【公報種別】特許法第17条の2の規定による補正の掲載

【公開番号】特開2018-129405(P2018-129405A)

【手続補正書】

【図1】

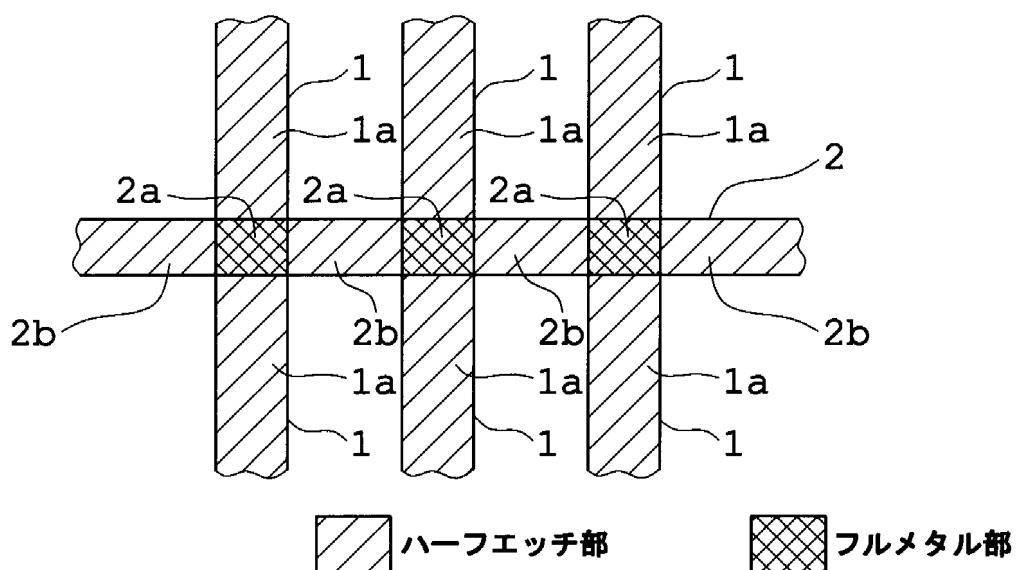
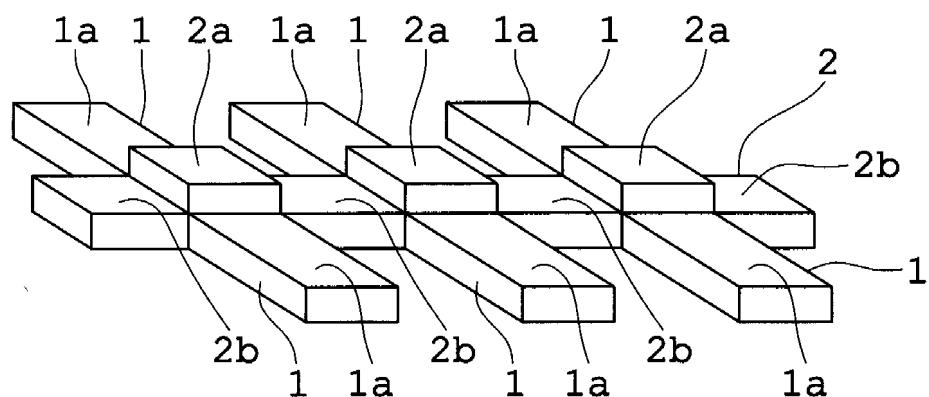
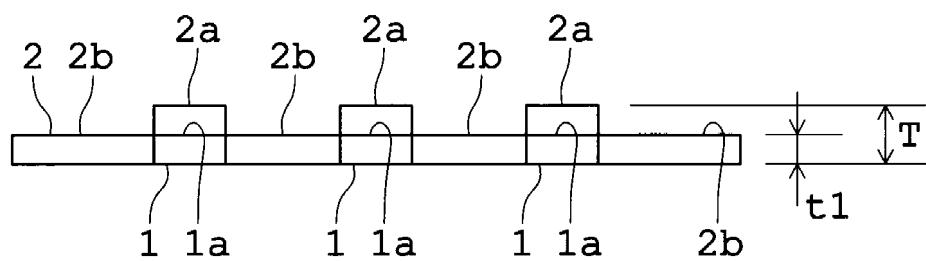
【補正対象書類名】図面

【補正対象項目名】図1

【補正方法】変更

【図2】

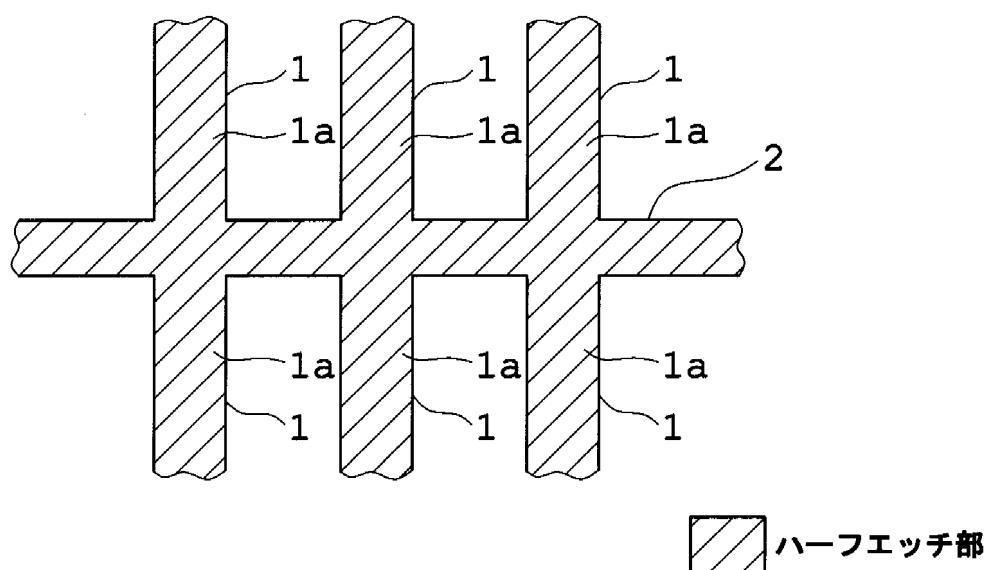
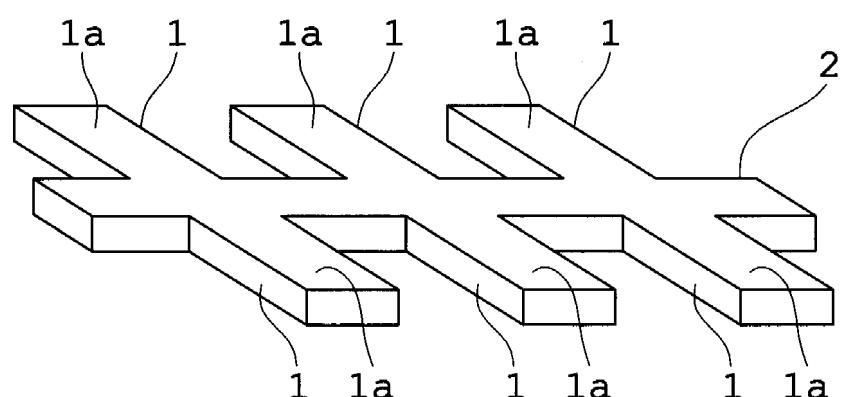
【補正対象書類名】図面

【補正対象項目名】図2

【補正方法】変更
